[ID_VIP: 8161] **PROVINCIA DI SASSARI (comuni di Luras, Tempio Pausania, Calangianus e Aggius) – Parco di un impianto di produzione di energia elettrica da fonte eolica denominato "PARCO EOLICO PETRA BIANCA" della potenza complessiva di 84 MW, costituito da 14 aerogeneratori e dalle relative opere civili ed elettriche – PROGETTO DEFINITIVO.**

Proponente: VGE 04 S.r.l.

Parere tecnico istruttorio della Soprintendenza speciale per il PNRR.

Comunicazione parere endoprocedimentale della Soprintendenza ABAP di Sassari e Nuoro.

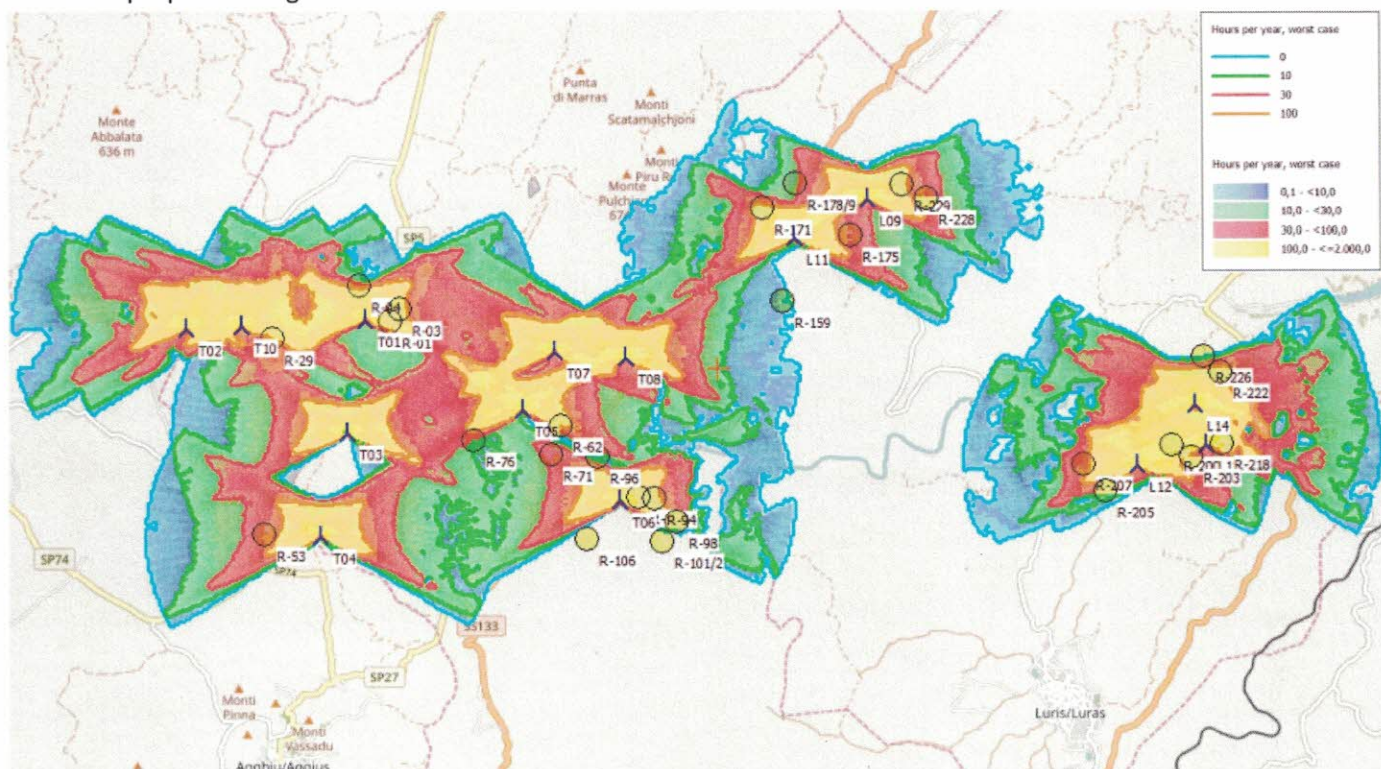
Sulla base degli elaborati prodotti, molto generici per quanto riguarda le opere di adeguamento della viabilità, non è chiaro se l'intervento di adeguamento della viabilità per gli aerogeneratori T10 e T02 interessi direttamente l'area di pertinenza della Chiesa di San Giacomo, alla quale la strada esistente, da adeguare con allargamento, è tangente - B.1.1b. Aree caratterizzate da edifici e manufatti con valenza storico-culturale - ... Di particolare rilievo nella regione storica in esame, tra i "sistemi storico-culturali" disciplinati dall'art.59 delle NTA del PPR, il "Sistema degli stazzi della Gallura". Tale sistema, come segnalato nell'istruttoria del competente ufficio regionale, costituisce un "iconema del paesaggio culturale" dell'area (cfr. Relazione del PPR - Vol. 7.7, § 13.13 "Stazzi e cuiles", pag. 131) ... B2. Verifica della documentazione - Al fine della verifica della compatibilità paesaggistica e per le valutazioni di competenza di questo Ufficio, si rileva la grave carenza della documentazione prodotta: - La Relazione paesaggistica prodotta non è conforme per contenuti al D.P.C.M. 12.12.2005 ed è incompleta: ripropone pedissequamente le indicazioni del DPCM in merito alla finalità e alla compilazione della relazione, ripropone in gran parte lo stesso contenuto della Relazione Tecnica e della Sintesi Non Tecnica, con trattazione di tematiche non attinenti al paesaggio ed evidente confusione tra tematiche ambientali e paesaggistiche, riporta enunciazioni di

molte delle riprese fotografiche sono realizzate da punti di vista a valle dei punti di visuale pubblici o rivolti verso schermi visuali costituiti dal primo piano della facciata del bene culturale nei confronti del quale si deve valutare l'impatto degli aerogeneratori, o ancora all'interno dei centri abitati verso quinte edificate. Dovrà essere prodotta idonea documentazione fotografica e rappresentazioni in fotomontaggio della situazione ante-operam e post-operam con riprese dai principali beni culturali e paesaggistici sulla base delle carenze sopra evidenziate e anche rilievo fotografico panoramico che mostri a 360° il territorio intorno al sito di impianto di ciascun aerogeneratore. - Sono assenti gli elaborati necessari alla illustrazione/simulazione dell'impianto eolico, con l'insieme degli aerogeneratori e delle opere connesse, su rappresentazione tridimensionale del territorio che ne evidenzi la dimensione morfologica e fisiografica in formato kmz, anche in considerazione dell'impatto cumulativo con altri parchi eolici esistenti o previsti. - B3. Esplicitazione degli impatti verificati o potenziali e valutazioni circa la qualità dell'intervento - ... Tuttavia fin d'ora è possibile rilevare forti criticità in quanto gli aerogeneratori (14 aerogeneratori di grande taglia, di 200 metri di altezza totale) e l'insieme delle opere connesse incidono in un territorio di particolare interesse sia sotto il profilo degli scenari paesaggistici, caratterizzati da morfologia varia, con rilievi granitici e colline coperte da boschi di roverelle, lecci, querce da sughero e anche esemplari di taxus baccata, castagni e noccioli, resi unici dalle singolari emergenze rocciose, sia per quanto riguarda i caratteri storico-culturali che testimoniano dell'antropizzazione secolare dei luoghi e insieme agli elementi naturali segnano in modo fortemente riconoscibile il paesaggio. Immagini di nuraghi, chiese campestri e stazzi inseriti in boschi di lecci o di querce da sughero contorte dal vento e accostati a grandi massi granitici sono immediatamente riferibili a questa area geografica e rimandano all'idea consolidata e diffusa nel mondo della regione storica della Gallura, e costituiscono anche un efficace richiamo per il flusso turistico che in ogni stagione interessa questi luoghi. Malgrado negli elaborati prodotti per la VIA non emergano o non siano adeguatamente considerati tali aspetti e i particolari caratteri paesaggistici e culturali con i quali le 14 turbine da 200 metri dovrebbero confrontarsi, peraltro aspetti e caratteri riconosciuti e tutelati dai numerosi provvedimenti di tutela e dal PPR, si può immaginare che la percezione del paesaggio naturale, storico ed identitario sopra sinteticamente descritto non possa che risultare alterata o anche compromessa dall'inserimento di aerogeneratori fuori scala che dominerebbero visivamente un'ampia porzione del territorio appiattendone le relazioni orografiche e morfologiche ed emergendo come elementi estranei e stridenti sui particolari scenari paesaggistici del territorio gallurese ...”;
